Project	Treehouse: Defectien Routekaart	Projectnummer	12210
Opdrachtgever	Privat Postbus 15365, 2010 BJ Den Haag	School	1-100
Projectarchitect	PLP Architecture Ltd	Vormaat	1600 x 941
Projectleider		File	TRH-Defect
Fase	Aanvraag ontwerfvergunning	Datum	2001-2023
Onderwerp	Plattegrond hofje v1	Wijziging	C
		Wijzigingsdatum	06-03-2024
		Gesteld	JRG
		Uitgegeven	BA-1-1

omgevingsvergunning, activiteit bouwen

Project	Treelhouse, Delftseplein Rotterdam	Projectnummer	12210
Opdrachtgever	Provaat Postbus 16395, 2500 BJ Den Haag	Schaal	1:100
Projectarchitect	PLP Architecture Ltd	Formaat	900 x 594
Projectleider		File	TRH-B_BWK
Fase	Aanvraag omgevingsvergunning	Datum	20-01-2023
Onderwerp	Plattegrond 11e verdieping	Wijzigingsdatum	14-02-2024
		Getekend	JdG
		Bladnummer	BA.111

Plattegrond 17e verdieping

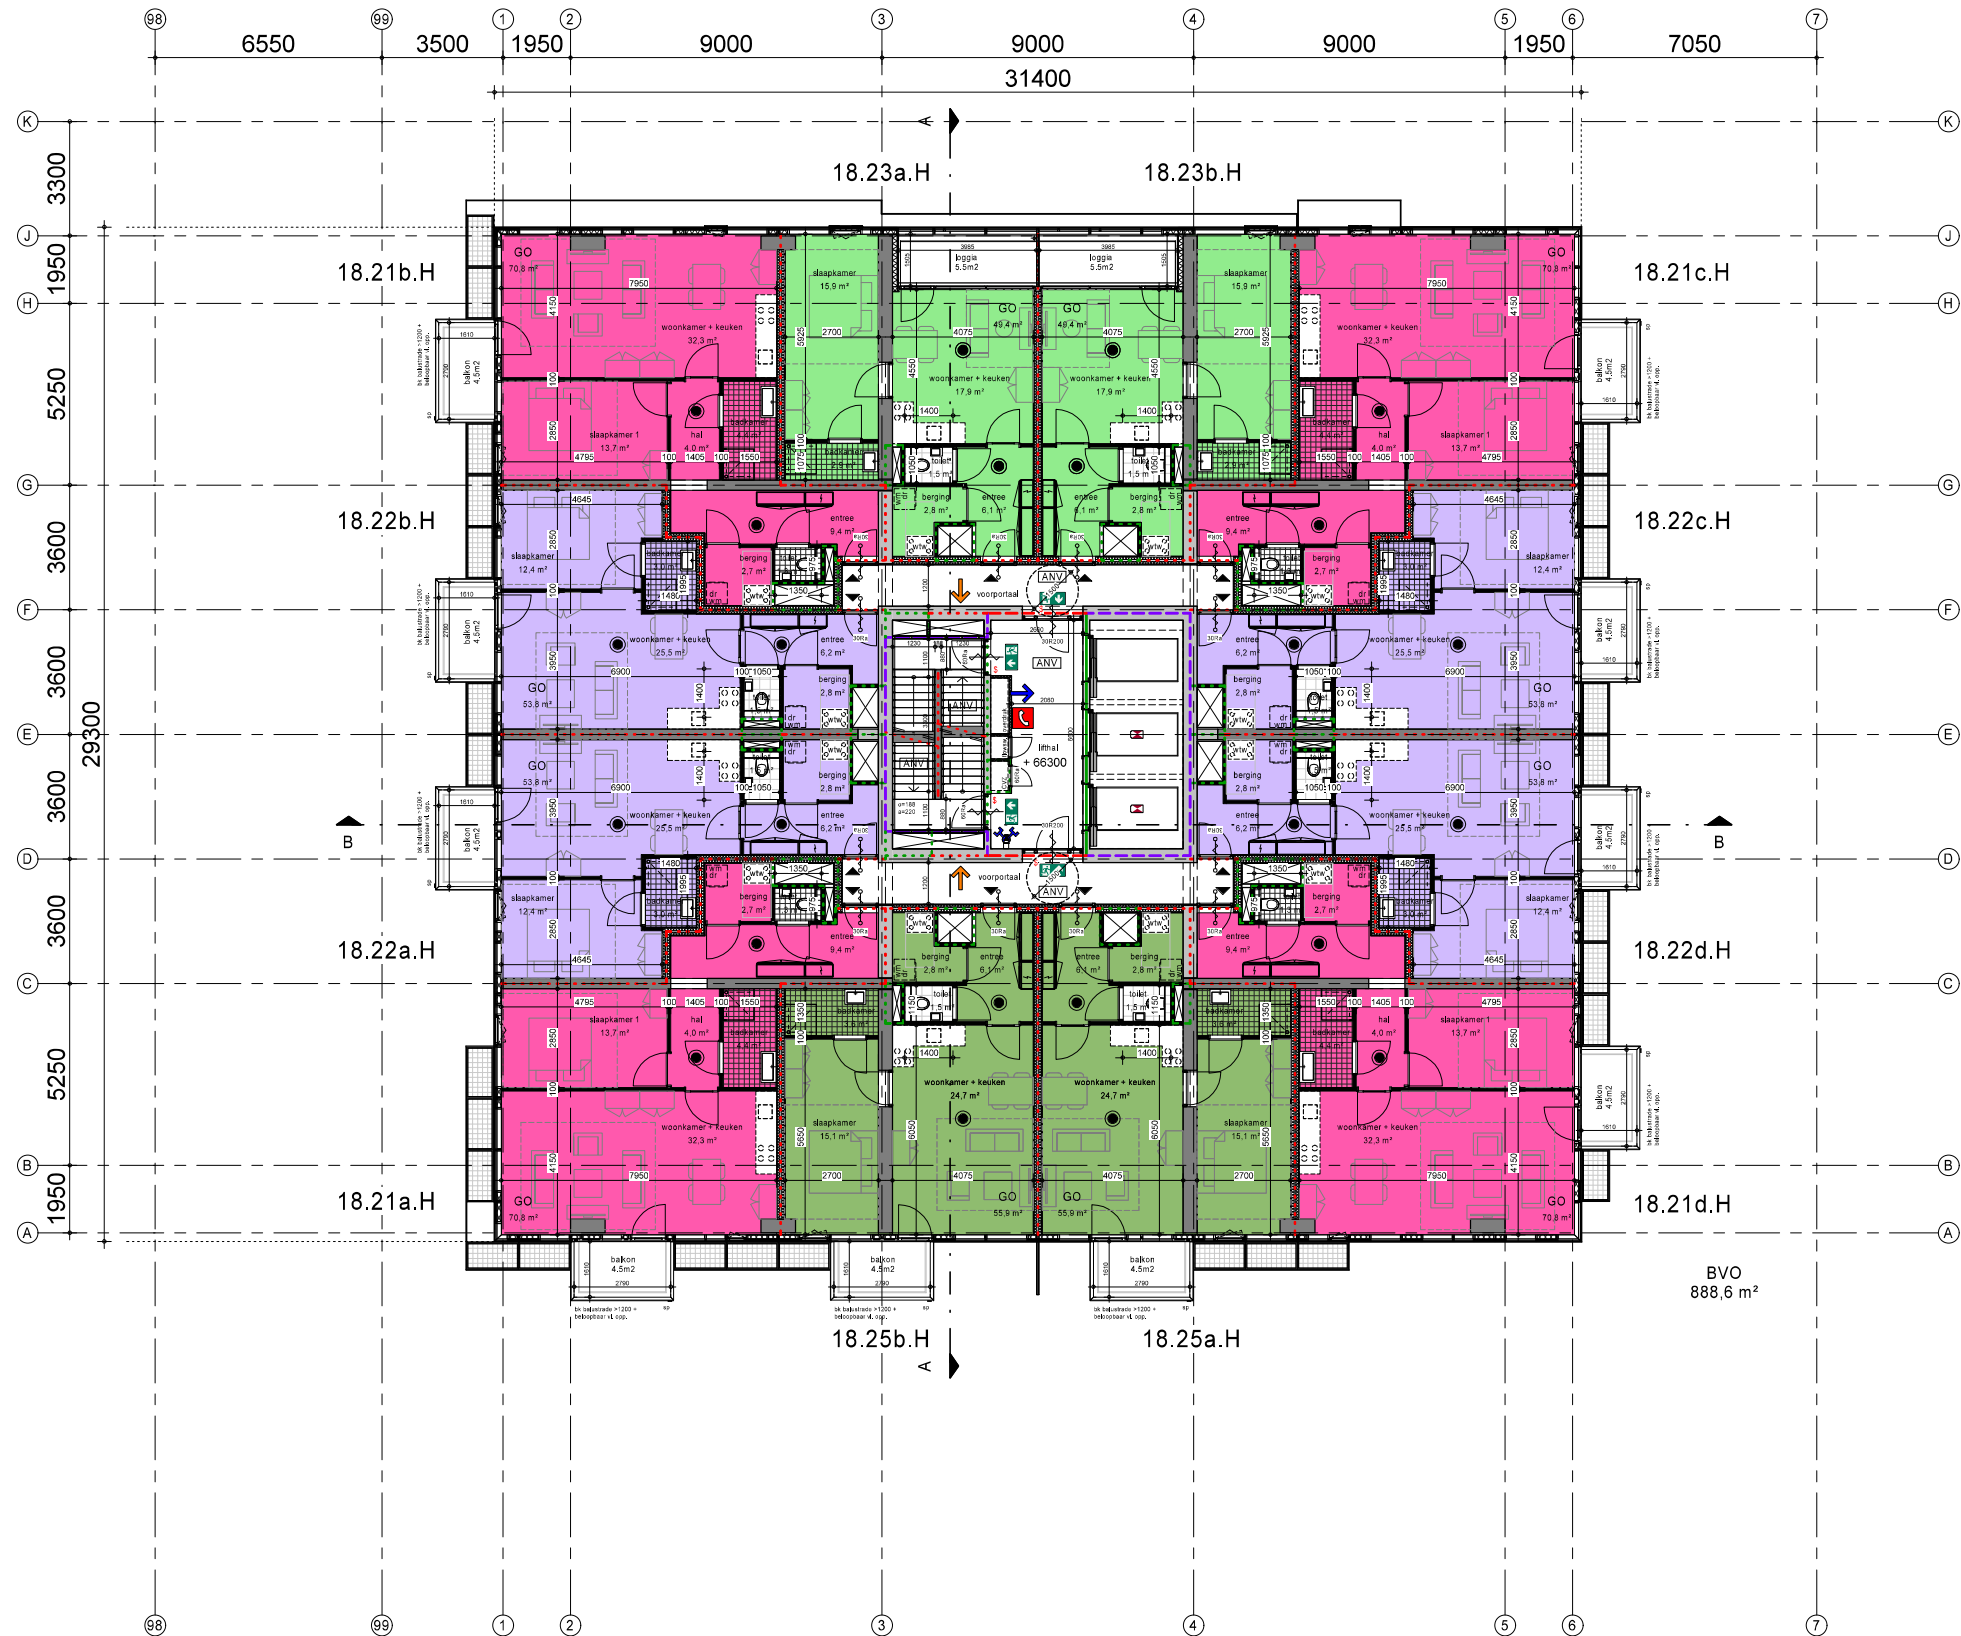
Toegevoegd / gewijzigd op tekening:

symbolen vluchtroute toegevoegd (vluchtroutes te openen zonder gebruik van een sleutel of ander los voorwerp)

brandwerendheid deurkozijnen toegevoegd

oppervlakte bergingen woningen aangepast, oppervlakte berging is nu exclusief oppervlakte van de wtw-installatie

Plattegrond 19e verdieping

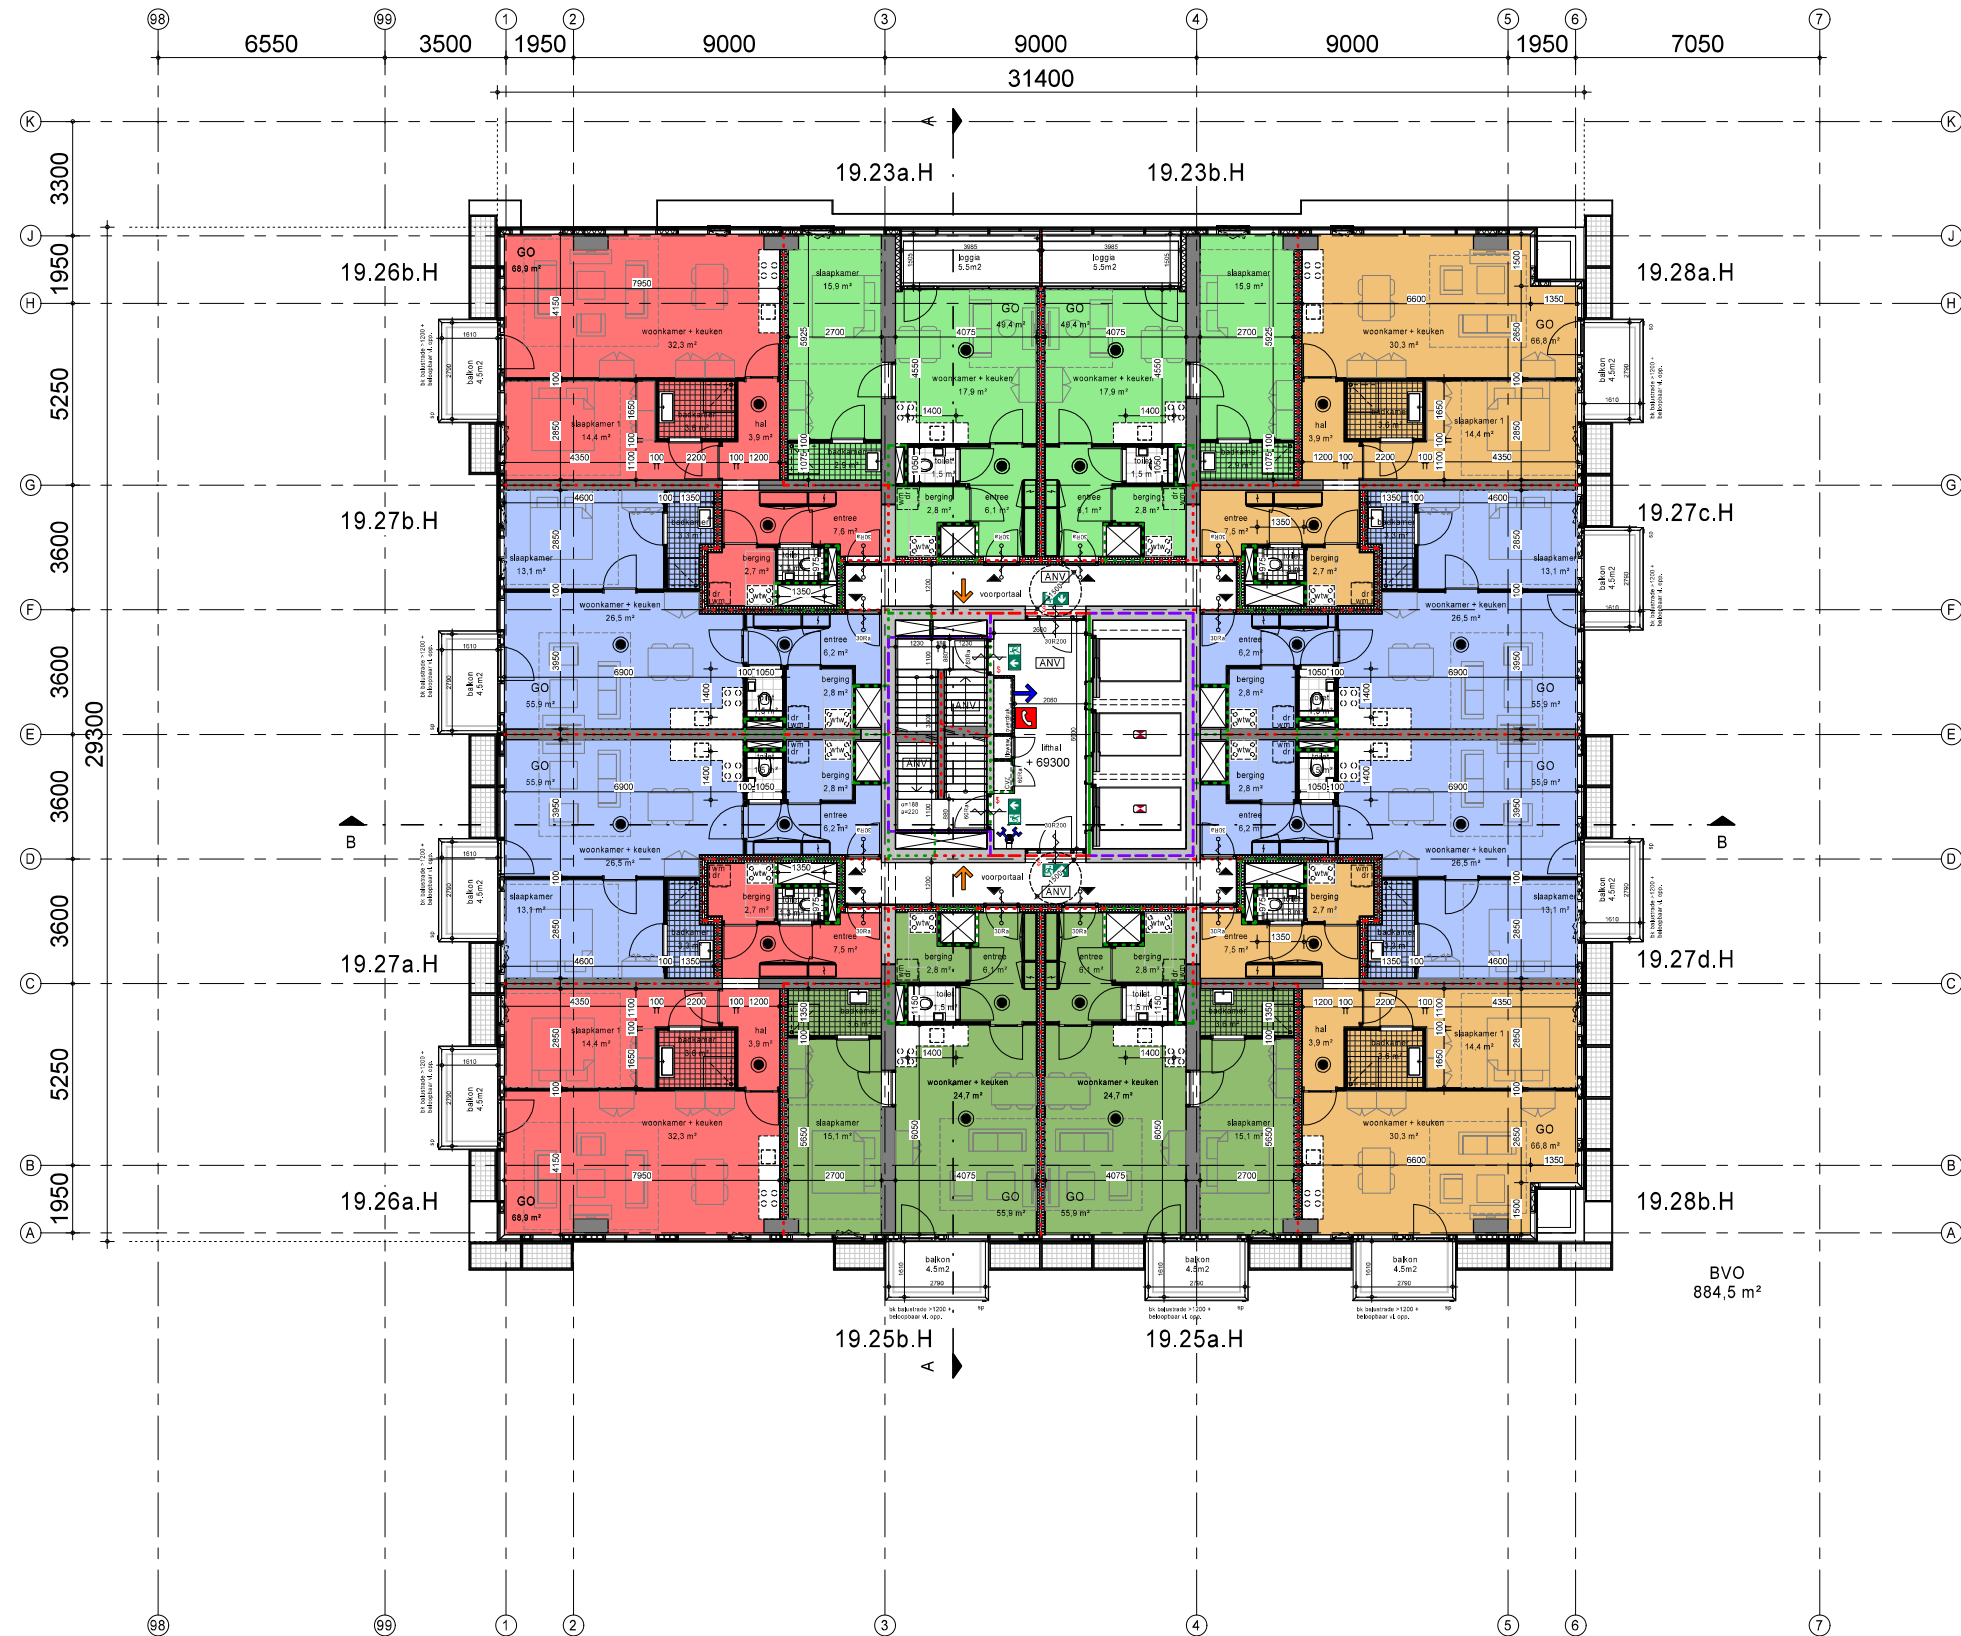
Toegevoegd / gewijzigd op tekening:

- symbolen vluchtdoor toegevoegd (vluchtdooren te openen zonder gebruik van een sleutel of ander los voorwerp)
- brandwerendheid deurkozijnen toegevoegd
- oppervlakte bergingen woningen aangepast, oppervlakte berging is nu exclusief oppervlakte van de wtw-installatie

Plattegrond 20e verdieping

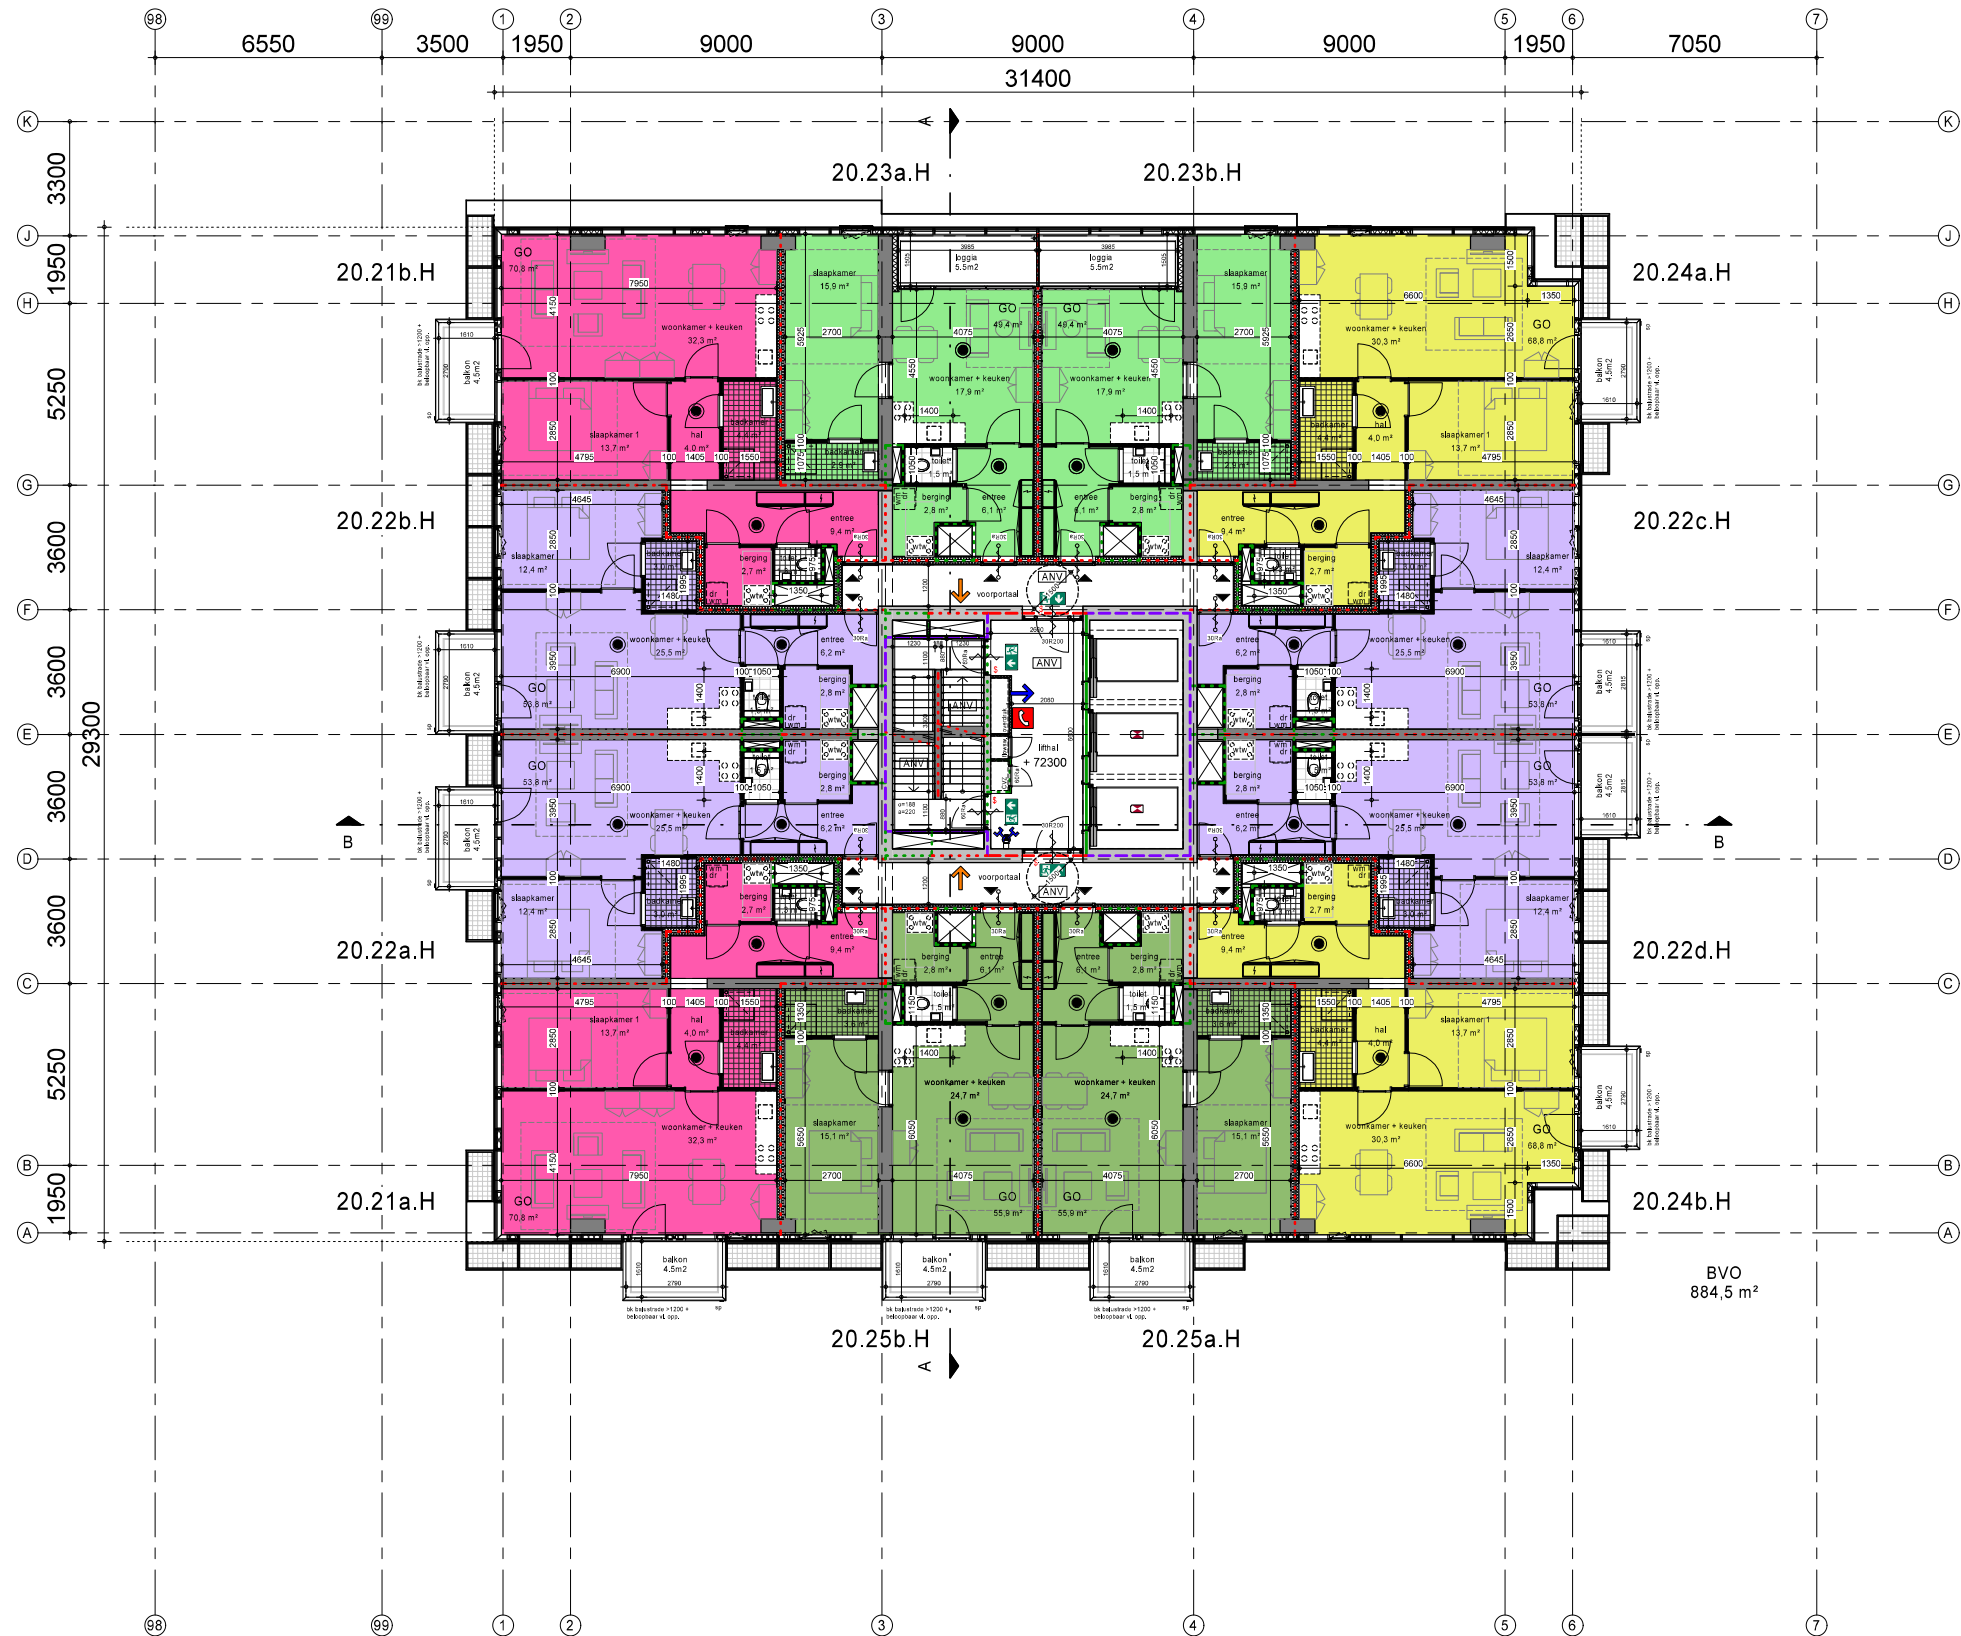
Toegevoegd / gewijzigd op tekening:

oppervlakte bergingen woningen aangepast, oppervlakte berging is nu exclusief oppervlakte van de wtw-installatie
